Modulo per la presentazione delle osservazioni per i piani/programmi/progetti sottoposti a procedimenti di valutazione ambientale di competenza statale

ID: Codice procedura (ID_VIP/ID_MATTM):10844

Impianto per la produzione di energia elettrica da fonte eolica, costituito da 6 aerogeneratori della potenza complessiva di 37,2 MW, un sistema di accumulo da 25 MW e relative opere connesse in località "Rempillo" nel comune di Pitigliano (GR).

TESTO DELLE OSSERVAZIONI

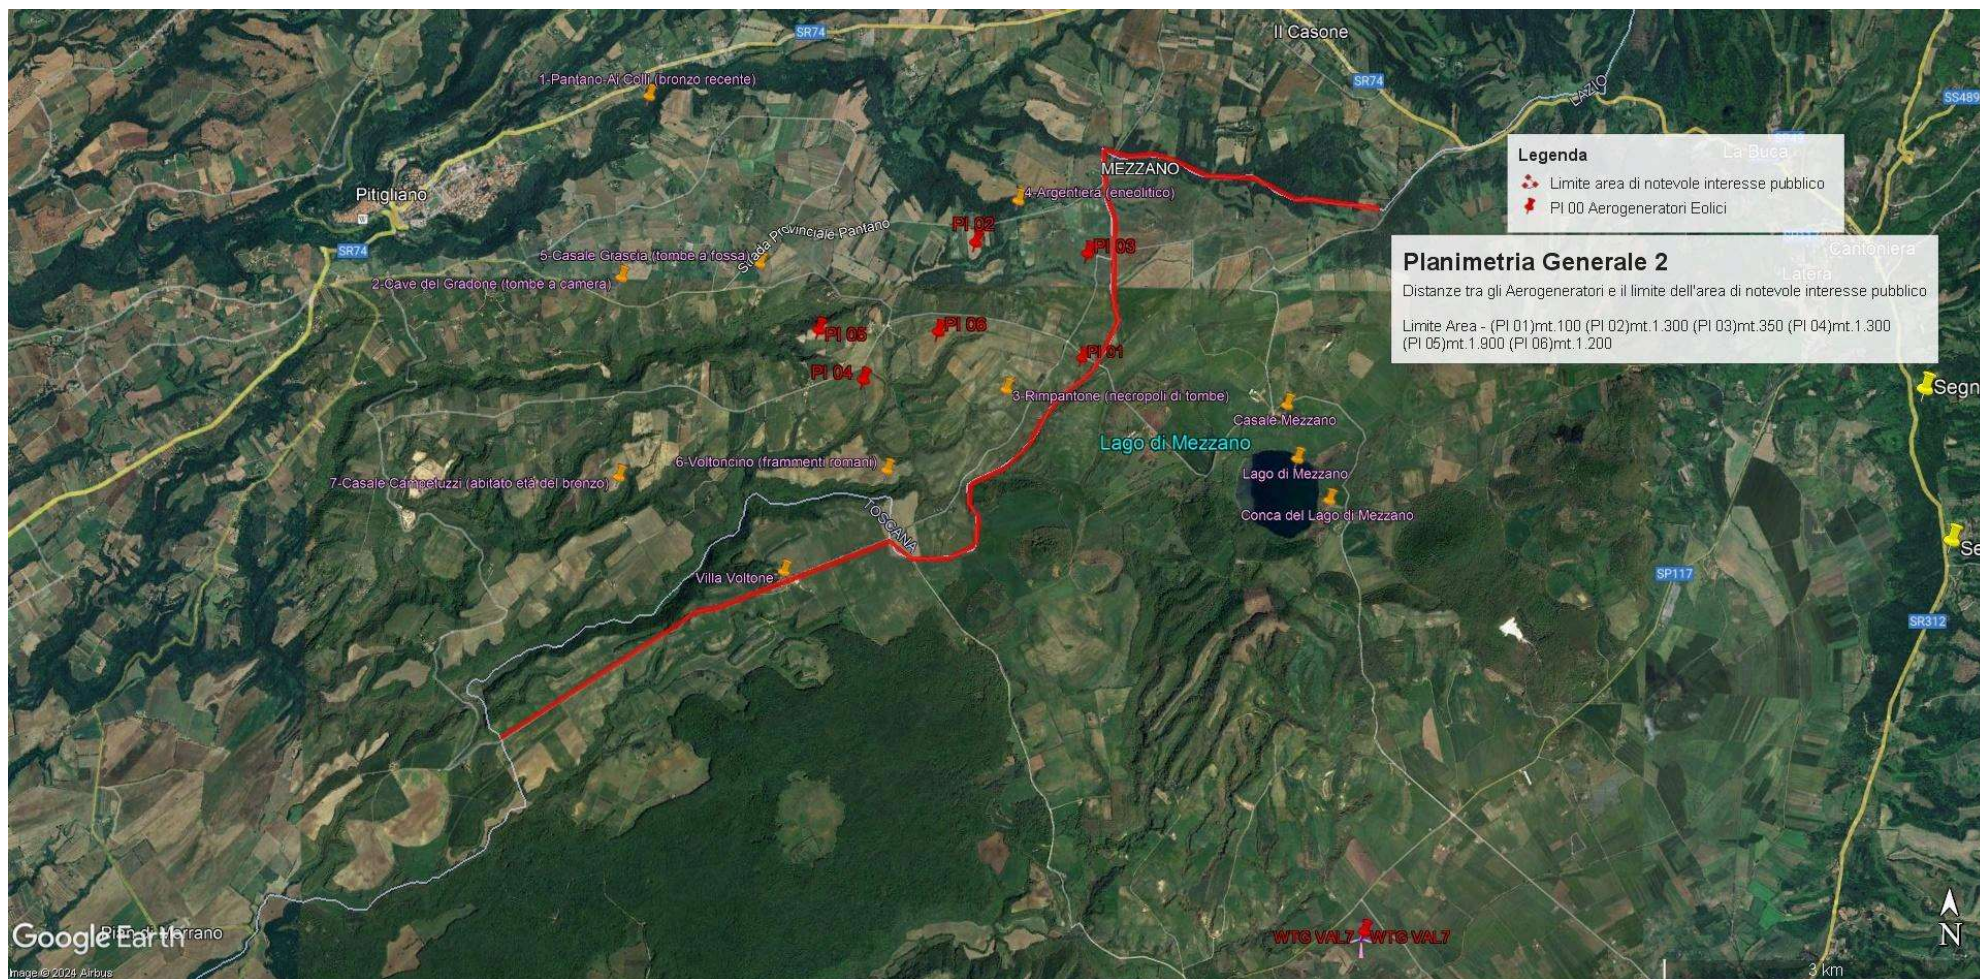
Immagine n. 1. Linea rossa indicante il confine Regioni Lazio-Toscana che coincide con parte del Perimetro del **vincolo di notevole interesse pubblico** ex art. 136 Codice Beni Culturali “ **Conca del Lago di Mezzano e territorio circostante**” ed i sei aerogeneratori localizzati con segnaposto rossi da P01 a P06 e ricadenti all’interno delle fasce di rispetto di 3 km dal bene vincolato e quindi in **area non idonea** al loro insediamento (ex art 20 co. 8 lettera c quater del D.Lgs n. 199/2021 e ss.mm.ii).

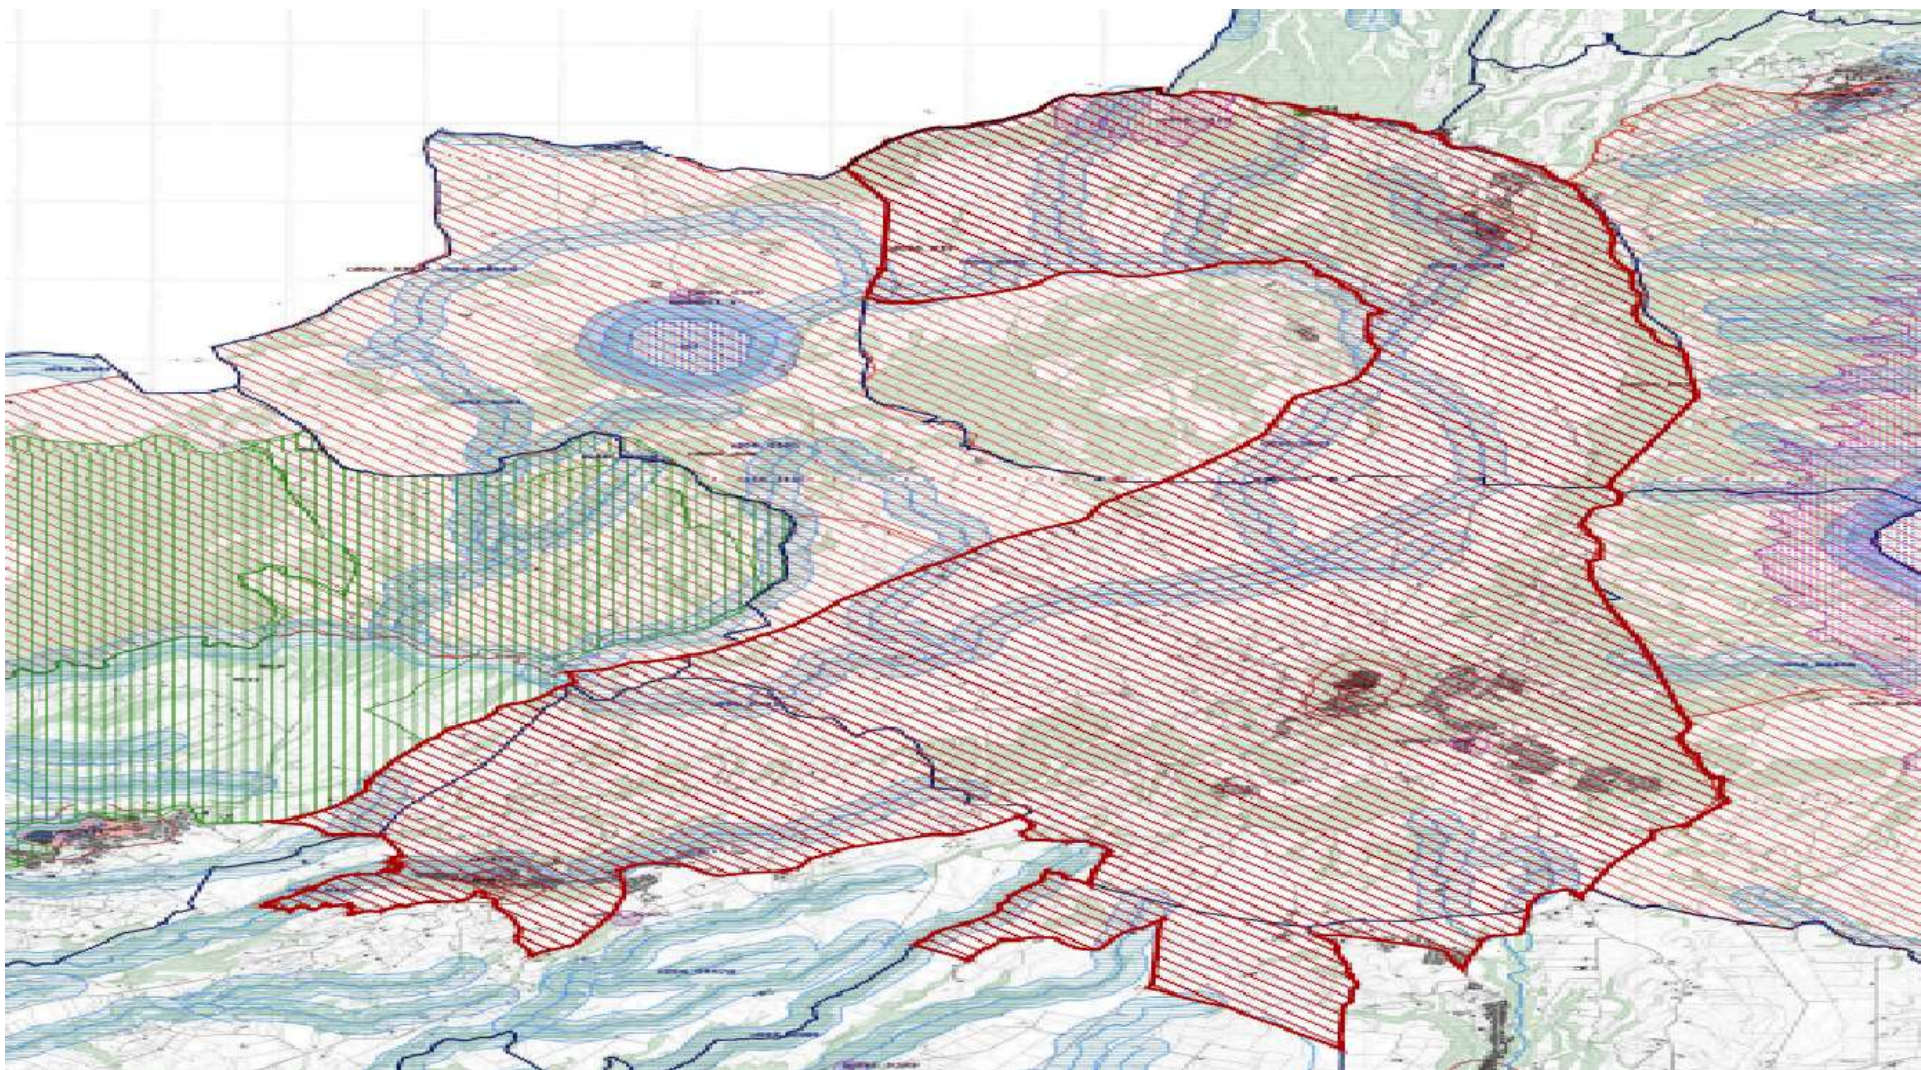
Immagine n. 2. *Mappa tratta dalla proposta di nuovo vincolo “Ambito paesaggistico, geologico e geomorfologico dell’orlo della caldera di Latera e delle sue pendici interessate dai centri eruttivi periferici”* (si veda a riguardo la proposta pubblicata sul sito del MIC in data 09/08/2023) che conetterà le aree di notevole interesse pubblico ex art. 136 del D.Lgs n. 42/2004 “ Conca del Lago di Mezzano e territorio circostante” a sinistra e “Conca del Lago di Bolsena” a destra

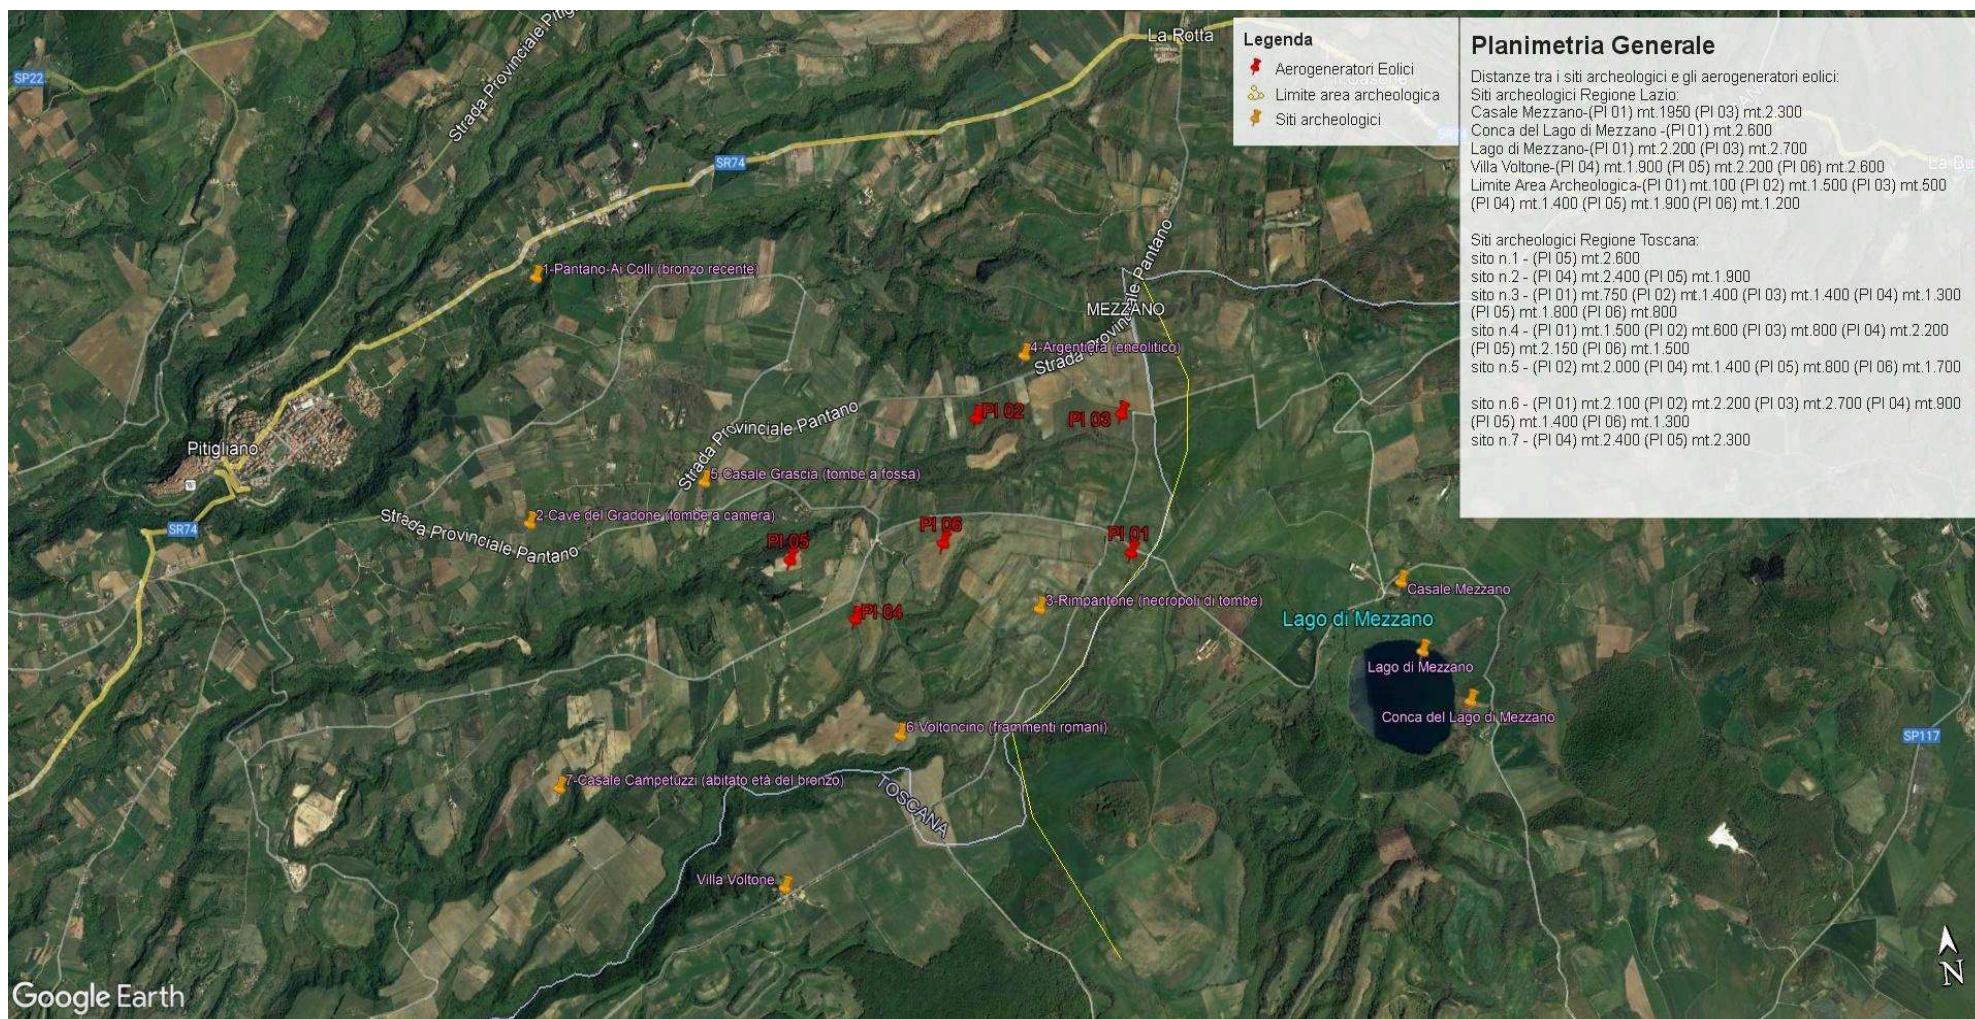
- h) Le zone di interesse archeologico evidenziate nell’immagine n. 3 a cui si aggiungono anche l’importante abitato protostorico di Sorgenti della Nova e Ruderì del Castello altomedioevale che si trovano a circa 4 km dalle aree in cui è stato progettato l’impianto eolico industriale. Poco più lontano i resti del castello medioevale “Morroneccio”. Nell’area vasta le preziose necropoli eneolitiche (Poggi Alti) ed etrusche di Pitigliano, Sovana e Sorano.

Immagine n. 3. Impatti dei sei aerogeneratori (in rosso) ricadenti nelle fasce di rispetto dei 3 km dai Beni Culturali (in giallo) e quindi in **area non idonea** al loro insediamento (ex art 20 co. 8 lettera c quater del D.Lgs n. 199/2021 e ss.mm.ii). **Inoltre si segnala che le pale P04 e P05 ricadono all’interno di un’area archeologica e quindi in altra area non idonea.**

Immagine n. 4 Situazione di saturazione da impianti FER nella provincia di Viterbo. Non sono riportati gli impianti fotovoltaici e agrivoltaici che hanno inciso per buona parte nel cumulo di impianti FER per superare già nel 2023 gli obiettivi del PNIEC assegnati alla Regione Lazio per il 20230.

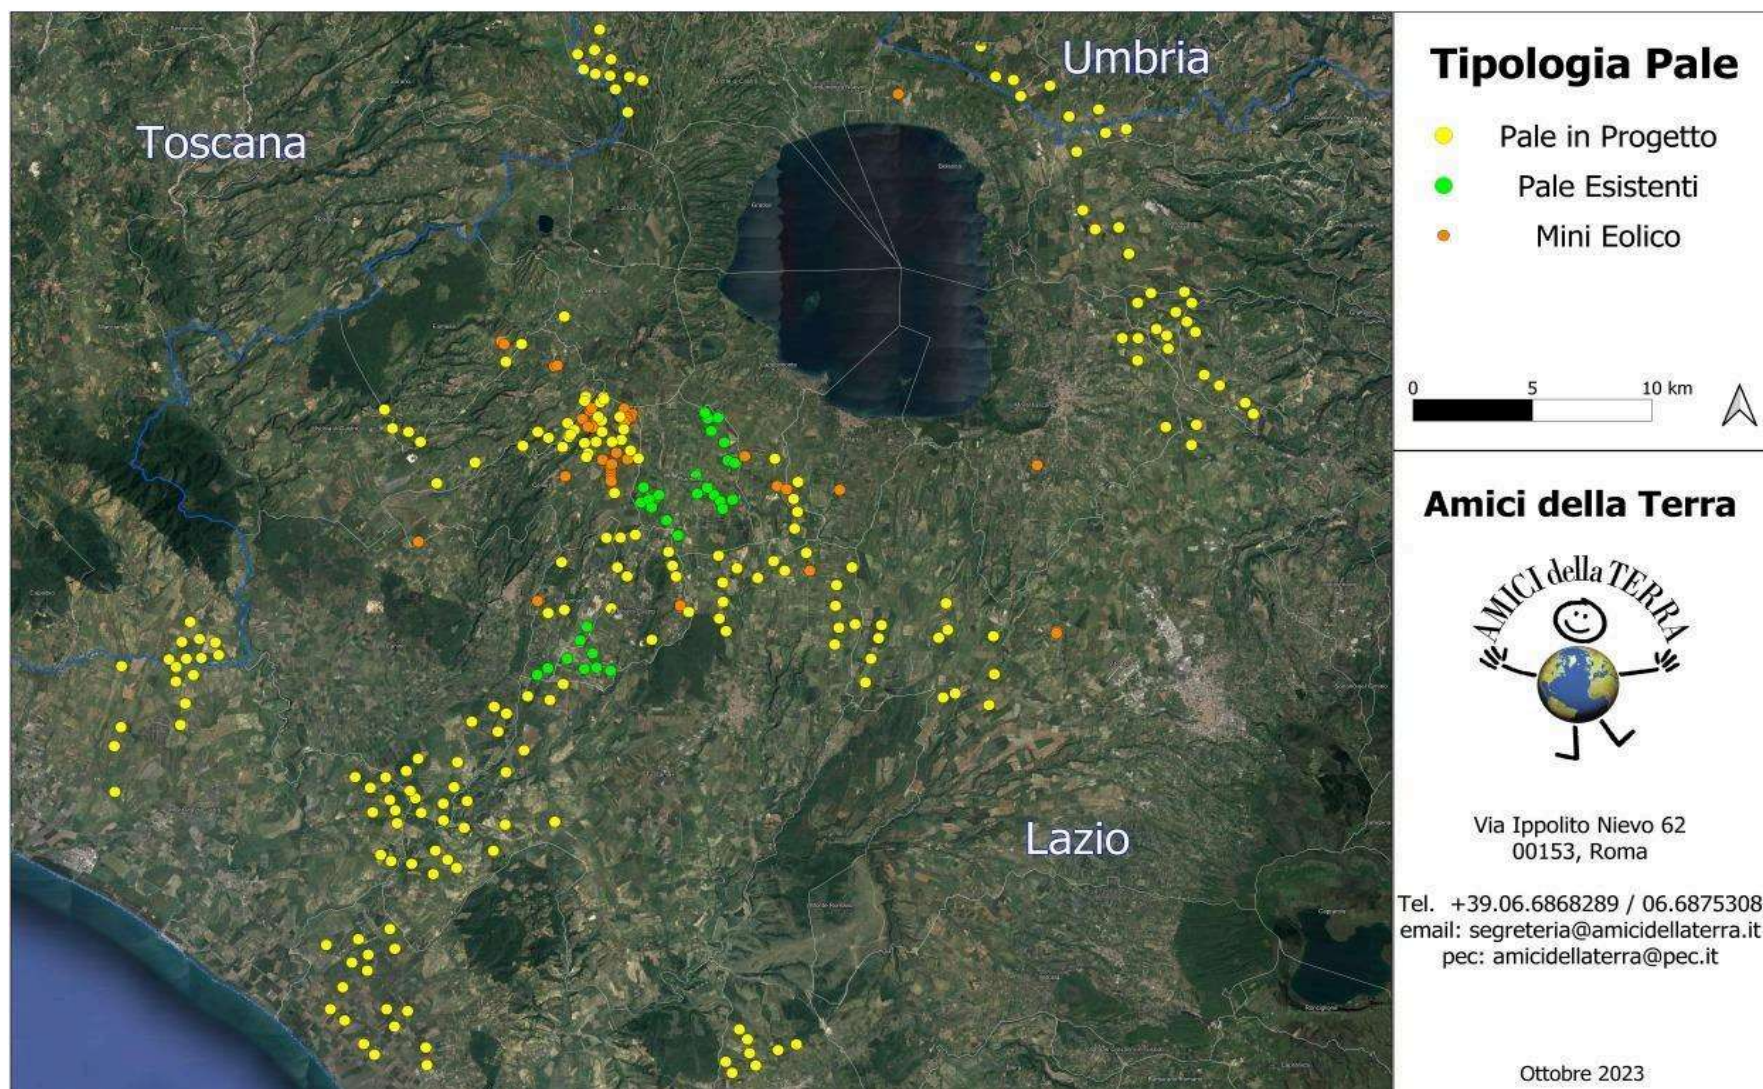
territorio toscano come si può vedere dalle immagini nn. 4 e 5 dell'Allegato n. 1.
